HENVENDELSER MODTAGET I HØRINGSPERIODEN

FORSLAG TIL LOKALPLAN NORDØSTAMAGER SKOLE

Høringssvar

Offentlig høringsperiode fra den 31. august til den 26. oktober 2020.

Fil: fig-1.jpg: Illustration af byggefelter og facadelinjer i gældende lokalplan (blå) og i lokalplanforslaget (rød) superimoseret. Udvidelsen af byggefeltet medfører, at sammenhængen mellem nybyggeriets og naboernes facader forsvinder. Det samme gør den planlagte begrønningszone (grøn).

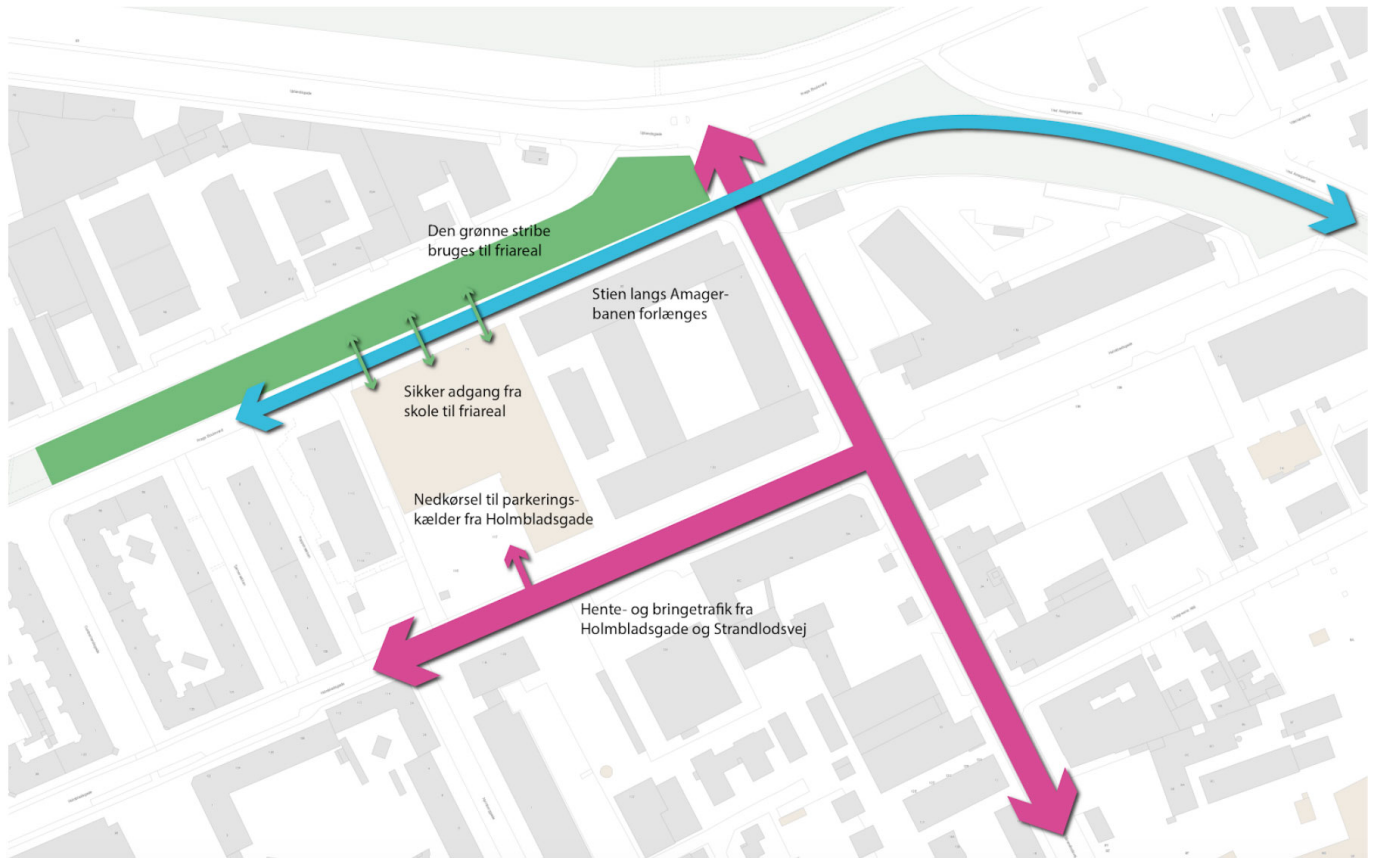
I lokalplanforslaget udvides de fastlagte byggefelter og ændres de fastlagte facadeforløb markant, især mod Holmbladsgade.

Den gældende lokalplan fastlægger et byggefelt og en facadelinje, hvor nybyggeriet flugter med naboerne "i respekt for denne bevaringsværdige bygning", som lokalplanen siger om naboen på Holmbladsgade 111. Denne respekt ses ikke i lokalplanforslaget, hvor sammenhængen mellem nybyggeriets byggefelter og facadelinjer og de eksisterende nabobygninger er helt væk. Det samme er arealet, der i den gældende lokalplan er markeret som beplantningszone.

Den gældende lokalplans "mindre byrum, hvorigennem der er adgang til en sti, der forbinder Holmbladsgade med Prags Boulevard" ender dermed som en parkeringsplads for 16-18 biler, en 6-8 meter høj betontrappe og et affaldsskur på op til 70 m². Dermed betyder lokalplanforslaget naturligvis en klar forringelse af bymiljøet i denne ende af Holmbladsgade sammenlignet med intentionerne i den gældende lokalplan.

- fremføre saglig argumentation for at ændre byggefelter og facadeliner så nybyggeriet ikke længere følger nabobygningerne,
 - fremføre saglig argumentation for at sløjfe beplantningszonen og byrummet i den gældende lokalplan til fordel for affaldsskur og betontrappe,

Illustration af byggefelter og facadelinjer i gældende lokalplan (blå) og i lokalplanforslaget (rød) superimoseret. Udvidelsen af byggefeltet medfører, at sammenhængen mellem nybyggeriets og naboernes facader forsvinder. Det samme gør den planlagte begrønningszone (grøn).

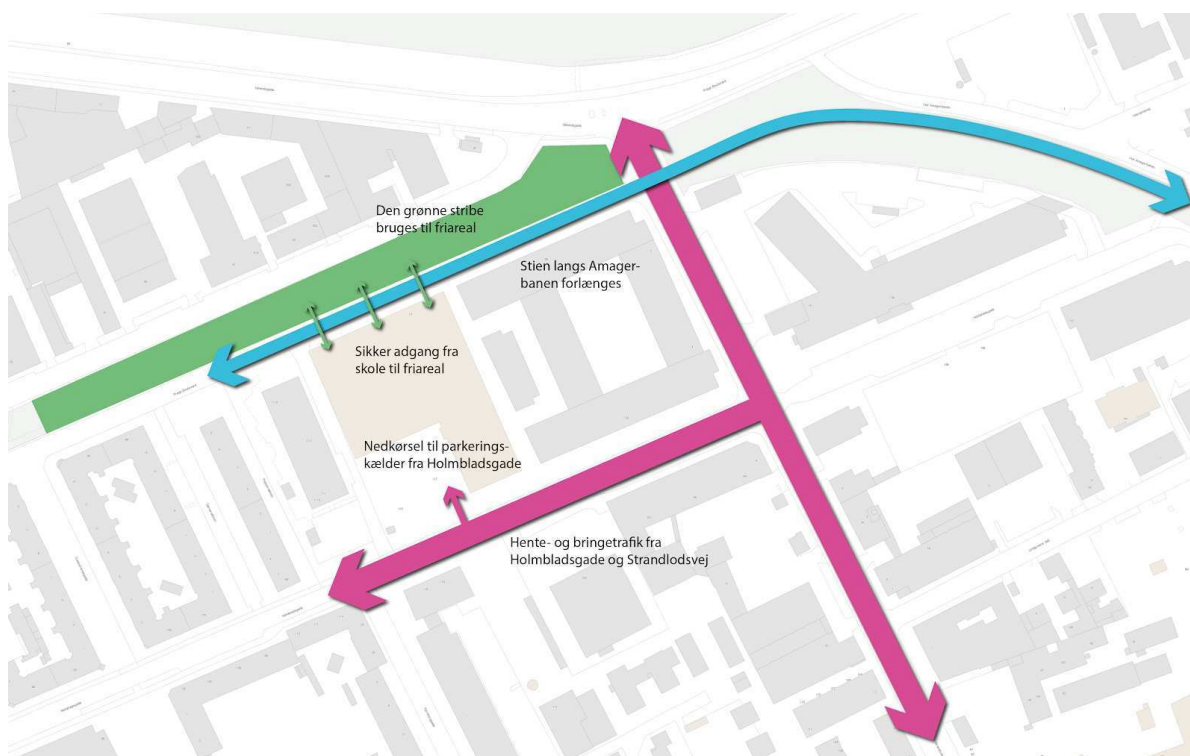
I lokalplanforslaget udvides de fastlagte byggefelter og ændres de fastlagte facadeforløb markant, især mod Holmbladsgade.

Den gældende lokalplan fastlægger et byggefelt og en facadelinje, hvor nybyggeriet flugter med naboerne "i respekt for denne bevaringsværdige bygning", som lokalplanen siger om naboen på Holmbladsgade 111. Denne respekt ses ikke i lokalplanforslaget, hvor sammenhængen mellem nybyggeriets byggefelter og facadelinjer og de eksisterende nabobygninger er helt væk. Det samme er arealet, der i den gældende lokalplan er markeret som beplantningszone.

Den gældende lokalplans "mindre byrum, hvorigennem der er adgang til en sti, der forbinder Holmbladsgade med Prags Boulevard" ender dermed som en parkeringsplads for 16-18 biler, en 6-8 meter høj betontrappe og et affaldsskur på op til 70 m². Dermed betyder lokalplanforslaget naturligvis en klar forringelse af bymiljøet i denne ende af Holmbladsgade sammenlignet med intentionerne i den gældende lokalplan.

- fremføre saglig argumentation for at ændre byggefelter og facadeliner så nybyggeriet ikke længere følger nabobygningerne,
- fremføre saglig argumentation for at sløjfe beplantningszonen og byrummet i den gældende lokalplan til fordel for affaldsskur og betonstrappe,
